Wettbewerbe

CONCOURS DE PLANS DE CONSTRUCTIONS RURALES ORGANISÉ PAR LE COMPTOIR SUISSE, 1922.

IV^e prix : projet « Windstill », de M. J. Lietha, architecte, à Kussnacht.

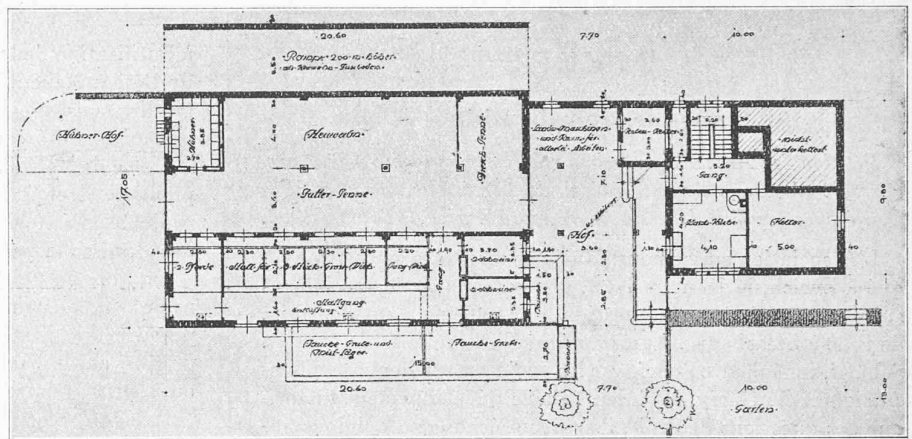
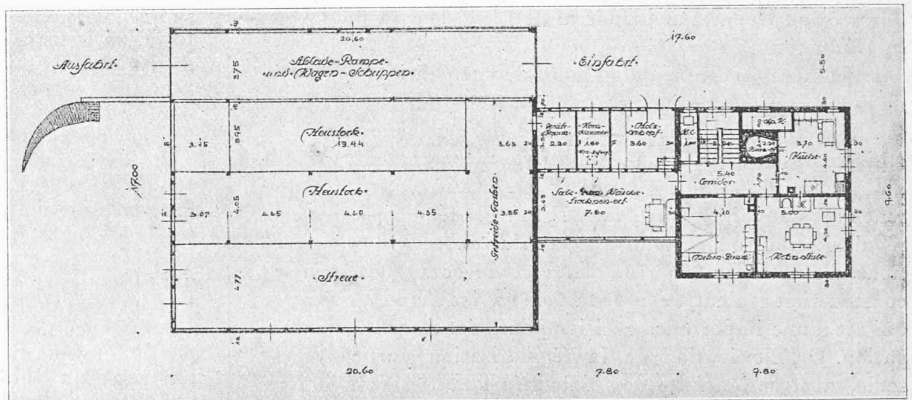
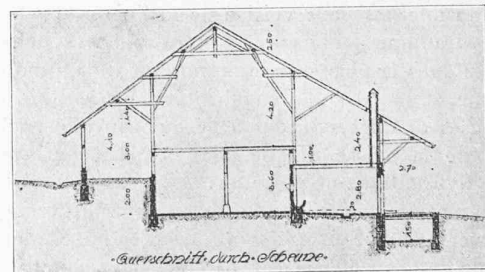
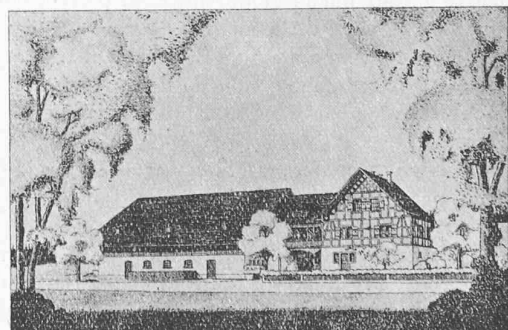
L'étable est bien ensoleillée et convenablement aménagée. La rampe d'accès est pratique, par contre des détails de l'installation laissent à désirer. Le poulailler est encastré dans le bâtiment. L'emplacement de la batteuse est défavorable. Le corps de bâtiment entre le rural et l'habitation est trop dispendieux. L'emplacement du four à côté du garde-manger n'est pas admissible. (Voir page 295.)
